Réponses du PETR aux avis de la MRAE et de la Préfecture de
Région sur la Déclaration environnementale

Plan Climat Air Énergie Territorial

Pôle d'Équilibre Territorial et Rural pour le développement du Pays
Beauce Gâtinais en Pithiverais

Schéma de gouvernance

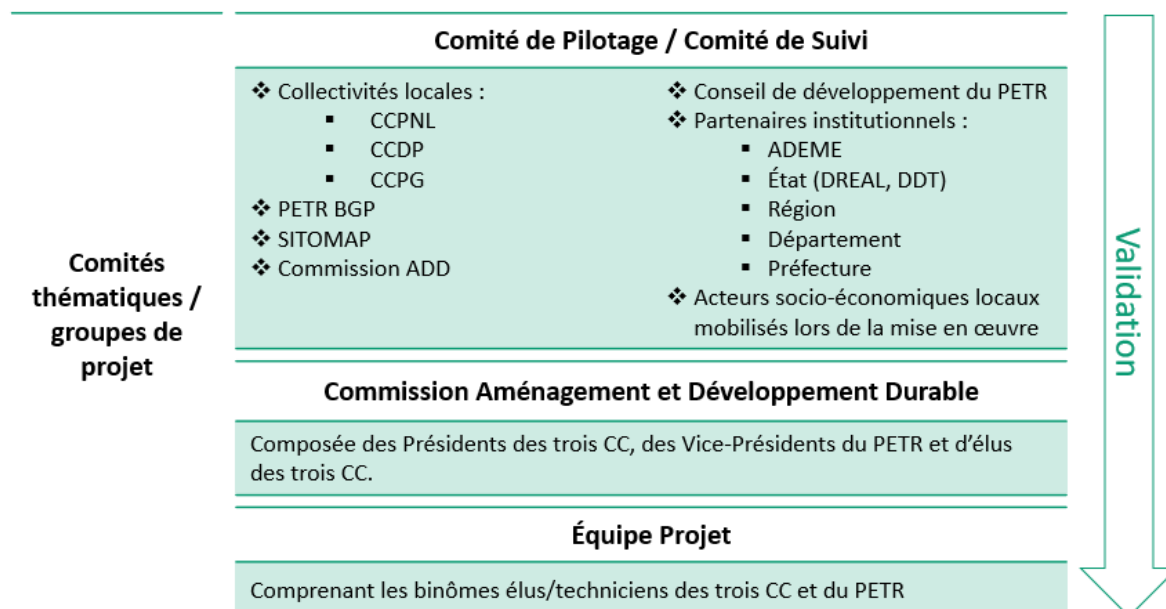
<p>Étoffer la présentation des modalités de pilotage et de coordination des acteurs, gages d'une mise en œuvre efficace du plan, en vous attachant à clarifier les services référents des diverses actions.</p>	<p>Un schéma de gouvernance, identifiant entre autres les services référents des CC, sera intégré dans la stratégie territoriale. Il vise à éclaircir les modalités de mise en œuvre, de pilotage et de coordination des acteurs du PCAET.</p>

1.3.3. La gouvernance de la stratégie Climat-Air-Énergie :

Le schéma ci-dessous reprend la gouvernance prévue pour assurer la mise en œuvre du Plan Climat.
